# E6 Roterud–Storhove

Høringsinnspill og innsigelser 2021

Oppdragsnummer:	5195019
Oppdragsnavn:	E6 Roterud-Storhove
Dokumentnavn:	Høringsinnspill Lillehammer Kommune

## Lillehammer - reguleringsplan E6 Roterud - Storhove - merknader til høring

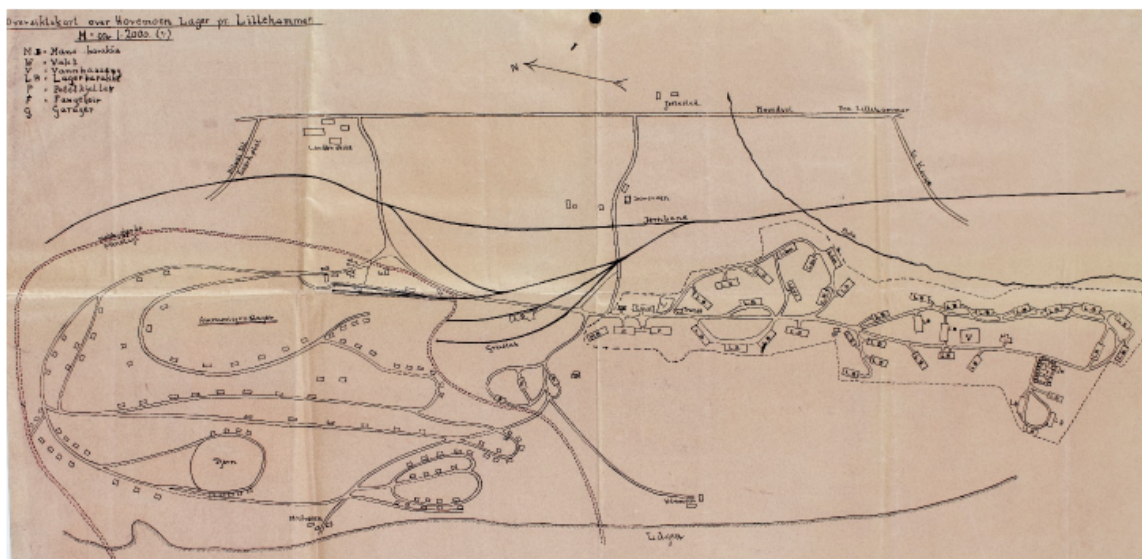
Vi oppfordrer sterkt til at det settes krav om en naturlig arrondering av landskapet, slik at nytt oppfylt terreng ikke oppleves som unaturlig flatt og planert i et ellers småkupert og bølgende landskap. Særlig må det jobbes for å få en naturlig utforming av terrenget inn mot kirke og kirkegård, slik at denne ikke «omringes» av brutale skjæringer.

Videre må det jobbes grundig med å utforme gode løsninger for revegetering av skjæringene rundt selve tunnelinnslaget. Erfaringene fra revegetering av slike skjæringer under utbyggingen av E6 lenger nord har vist at dette er utfordrende, og det er viktig at erfaringene herfra tas med i det videre arbeidet med løsning for nye strekninger.

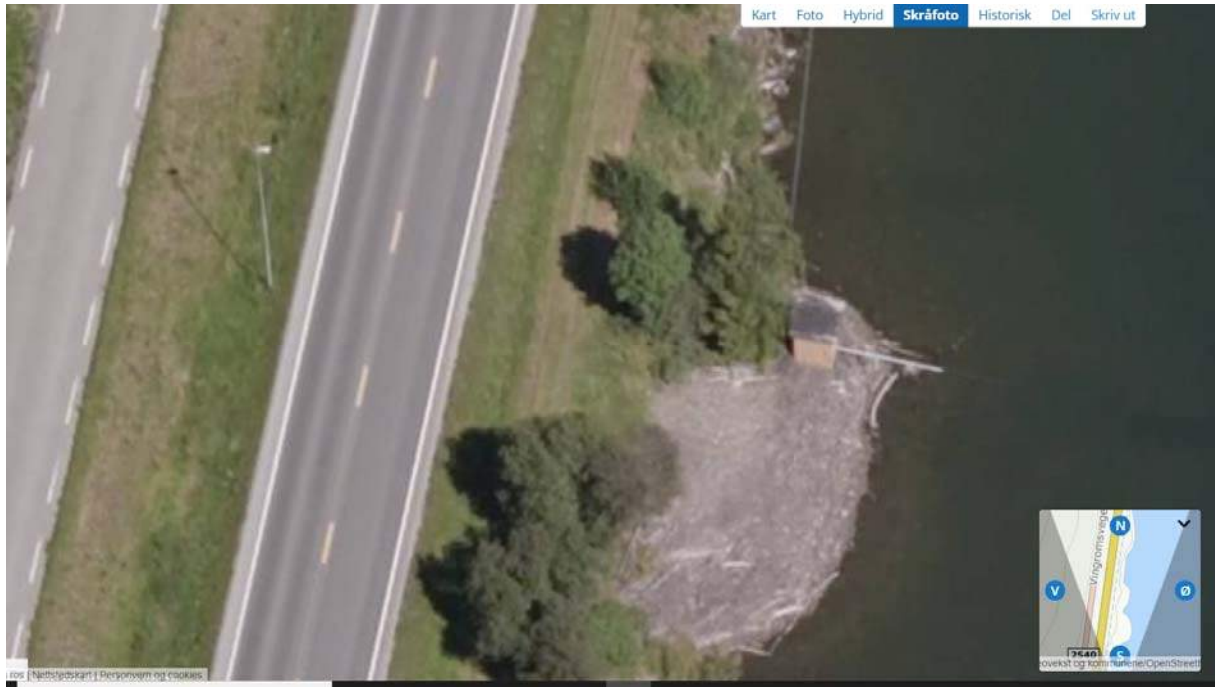
Pumpehus er i dag plassert her med rørgate kryssende E6. Nødvendig tilkomst til installasjonen er nødvendig med både bil og traktor. Spesielt ved service og vedlikehold av pumpe og utsetting av rør i Mjøsa. Pumpe er stor og det er nødvendig med hjelp av f.eks traktor med frontlaster. Området rundt pumpehus kan også være aktuelt for egent plass for utsetting av båt. Vanningsanlegget er sentralt i å kunne utnytte vekstsesongen optimalt og sikrer muligheter i dyrking av ulike kulturer.

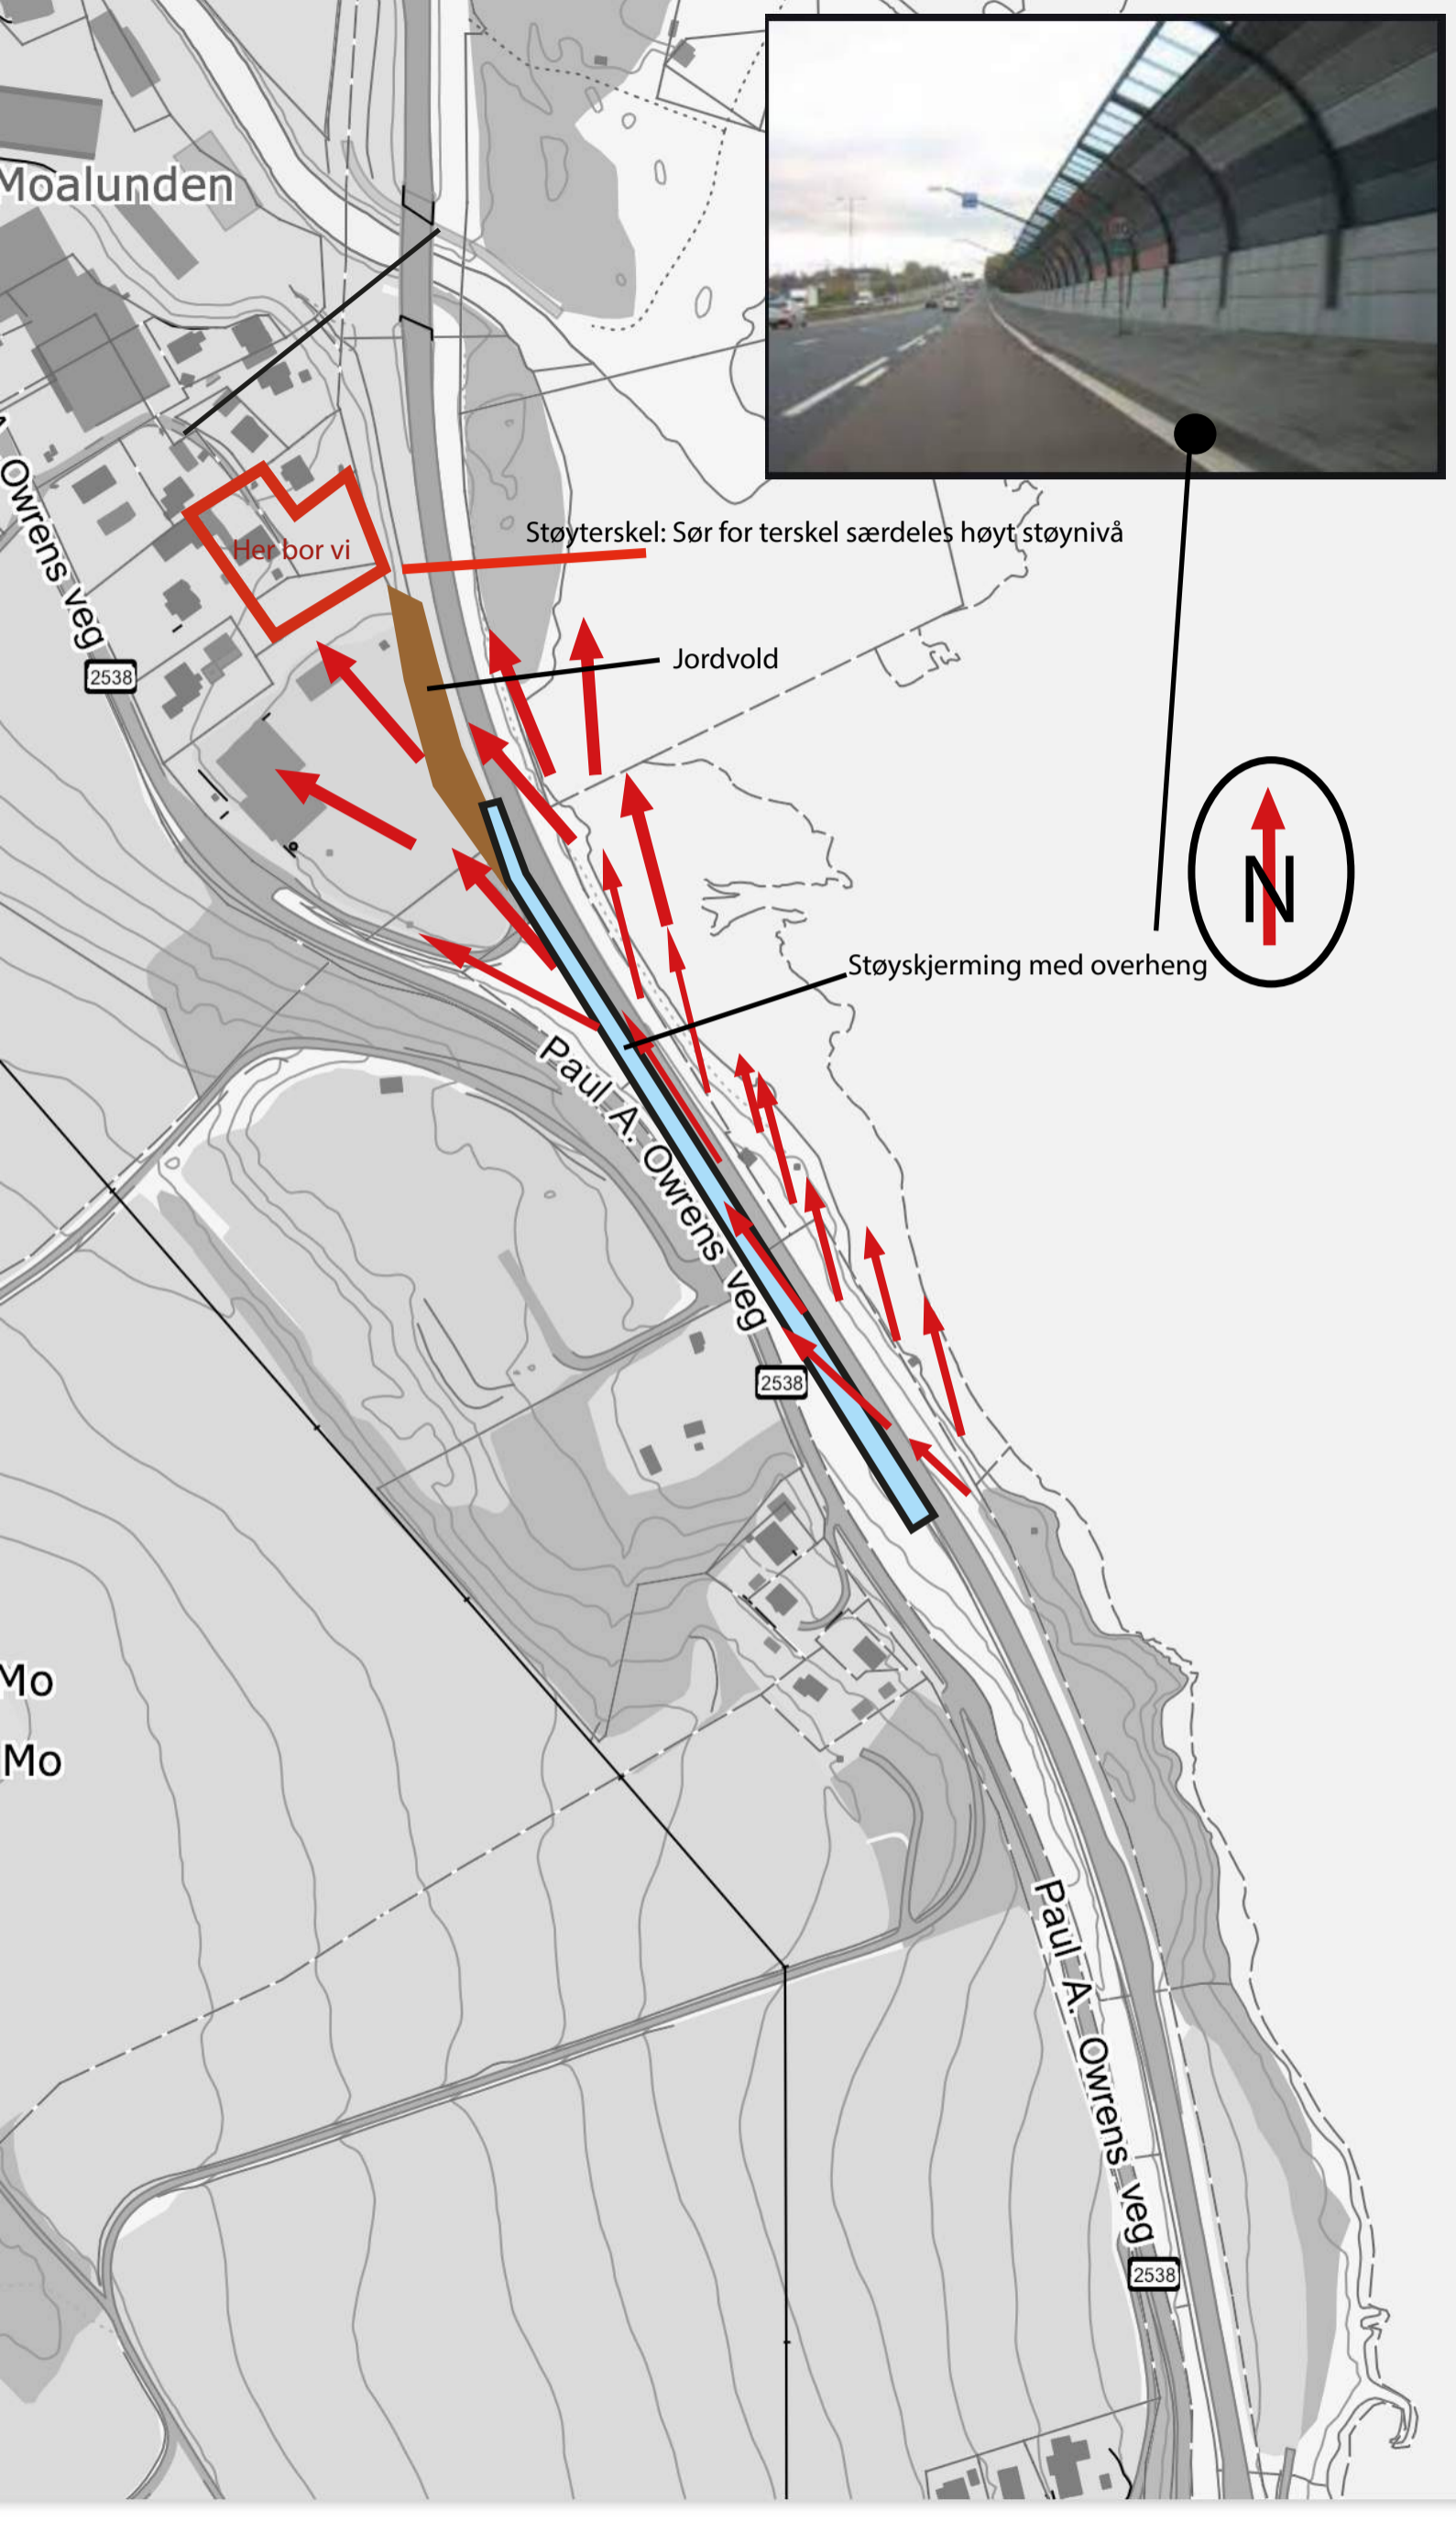
Det blir serdeles viktig med omfattende støyskjerming. Idag virker strekningen sør for betongfabrikken som en lydsjakt (røde piler), som sprer seg ut der hvor terrenget åpnes opp ved betongfabrikken. Det bør være støyskjerm med overheng på denne strekningen. Dagens støyskjerming virker dårlig da den står for langt fra støykilden.

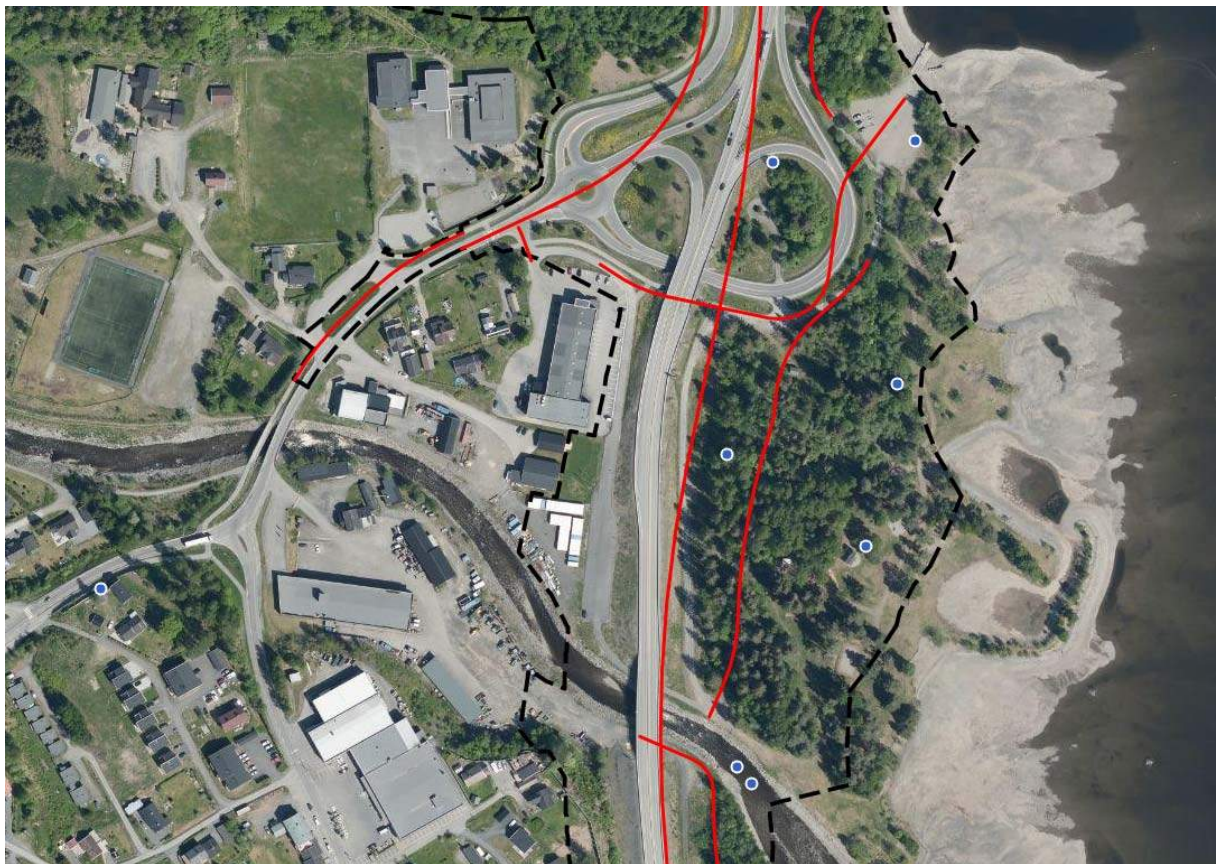
På vingeromdammen bør det iverksettes avbøtende tiltak som følge av at ny trase beslaglegger store områder området brukt som rekreasjon. Se vedlagt skisse på tiltak som kan gjøres. Som et minimum bør det bygges gjestehavn og båtutslipp med tilhørende badebrygge. I tidligere planer var det snakk om et "utsiktspunkt" eller noe i den duren ved Vingrom kirke. Hvis dette fortsatt ligger i planene bør midlene for dette brukes til rusting av badedammen istedet. Dette da pga at det bor lite folk ved kirka, og en slik ikke ville kommet til glede for lokale. En opprustning og fasilitering av badedammen vil også kunne oppmuntre forbipasserne til å ta en hvile pause på Vingrom som vil være bra for trafiksikkerheten.

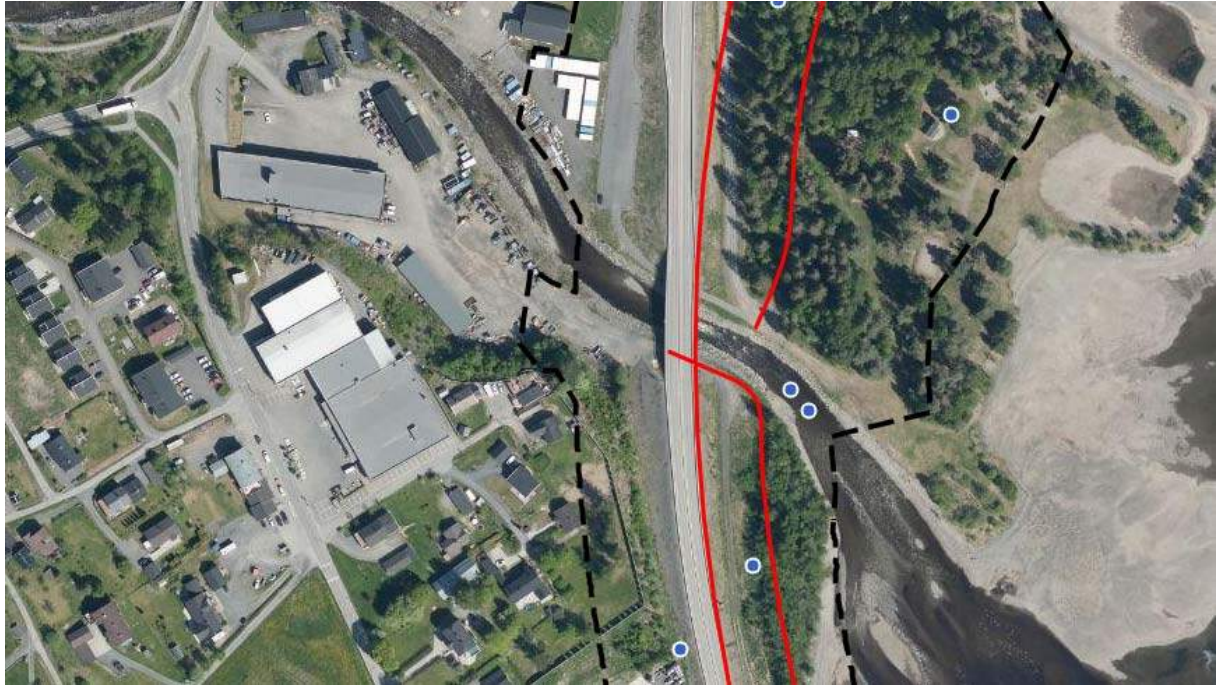
Støyskjerming på nedsiden/Østsiden/mjøssiden vil være uheldig mtp at støyen vil reflektere i skjermingen, og forsterke søyen mot bebyggelsen. Det må brukes vesentlige ressurser på skjerming på oversiden av veien, veiens vestside. Om det skal være skjerming på østsiden/mjøssiden må skjerming på oversiden /vestsiden forsterkes tilsvarende.

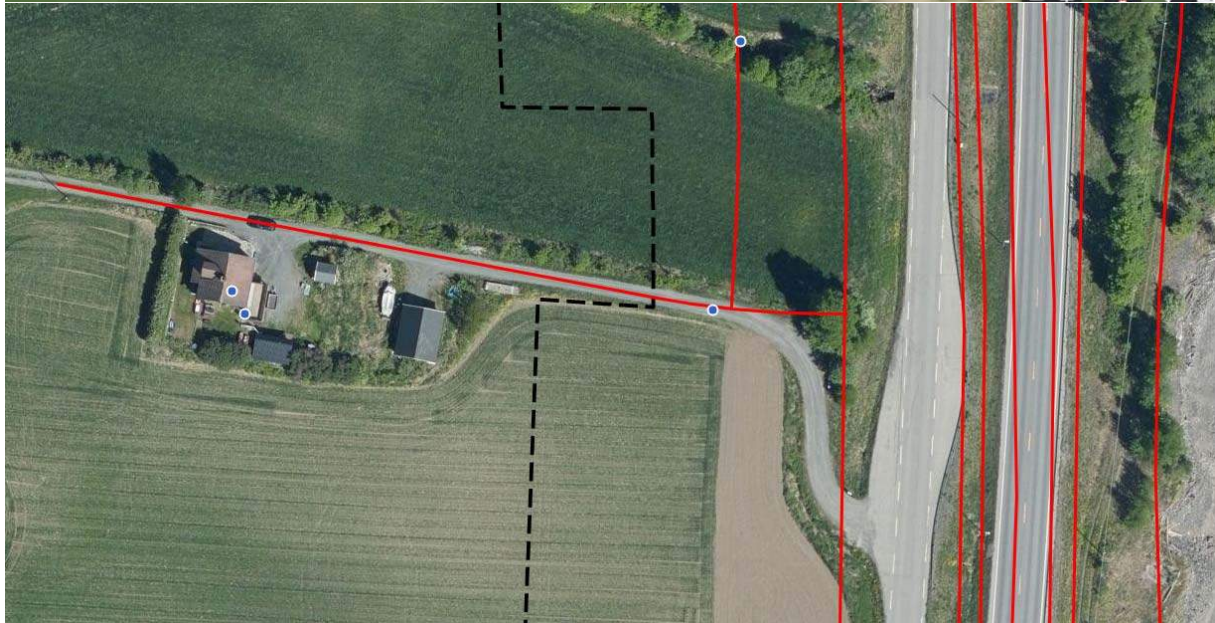
Uteplass. Sitteområdet med tilhørende hage. svært støyutsatt. Veldig bekymret for fremtid økning.

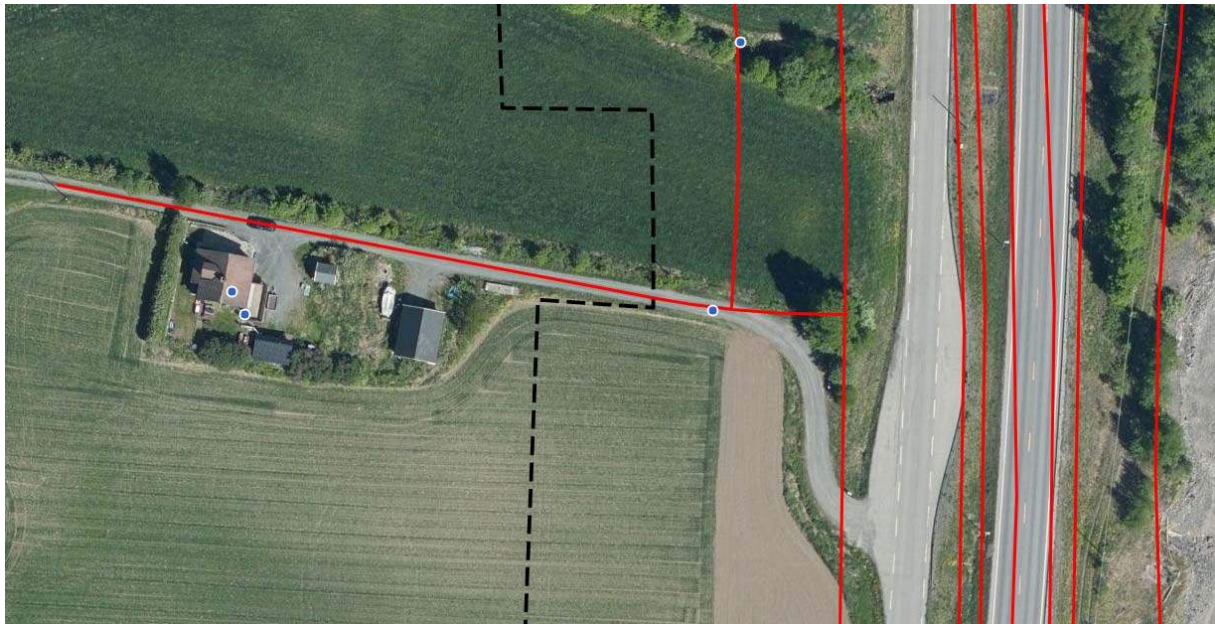
Soverom i 2 etasje. Ser veibane i stor avstand langs Mjøsa, helt til Vingromkirke i sør. Nødvendig med lufting ved bruk av vinduer og ventiler. Støyproblematikk i dagens situasjon. Bekymret for økende støy og hvordan dette vil påvirke innemiljø.

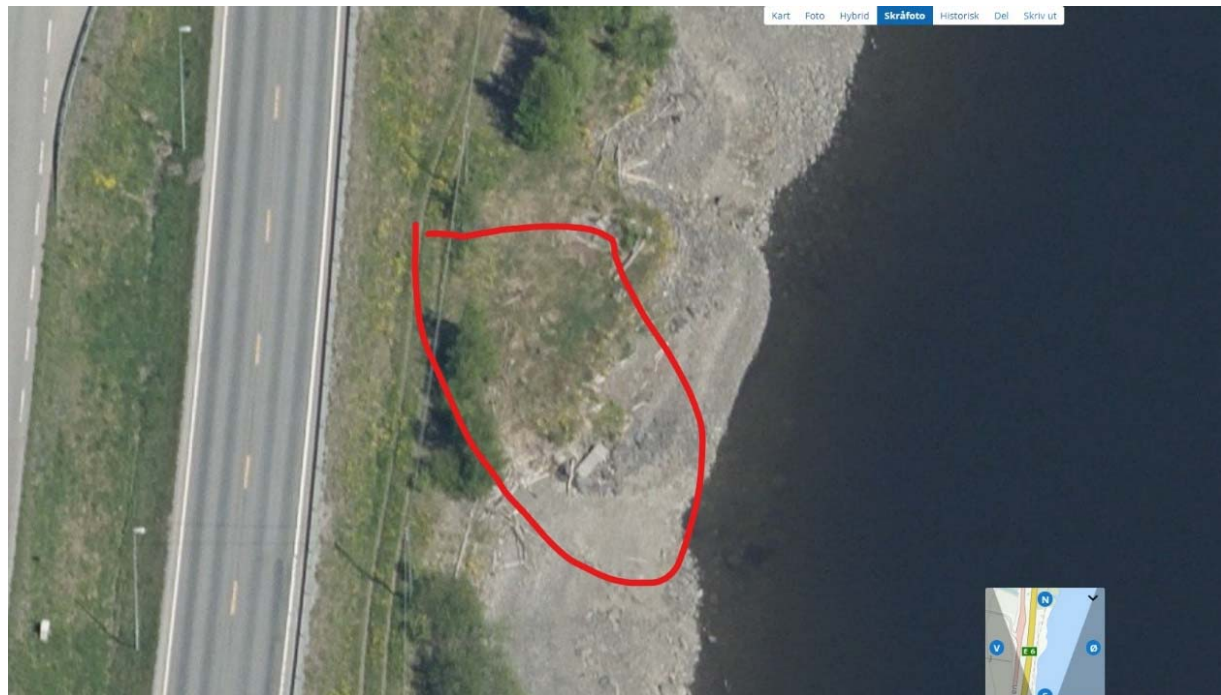
Plass for kunne sette ut båt Mjøsa. Forankringssted for båt.

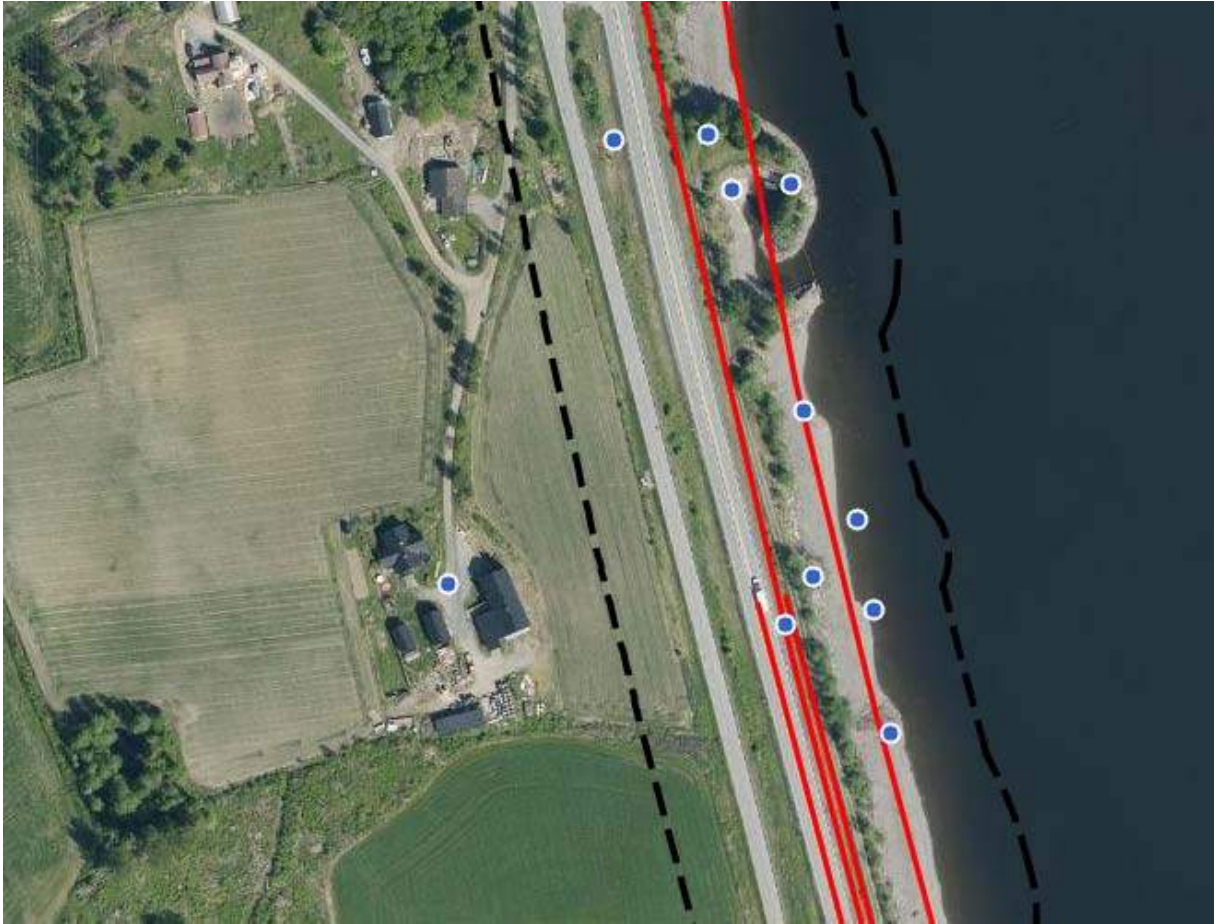
Notvarp lågåsildfiske må reetableres
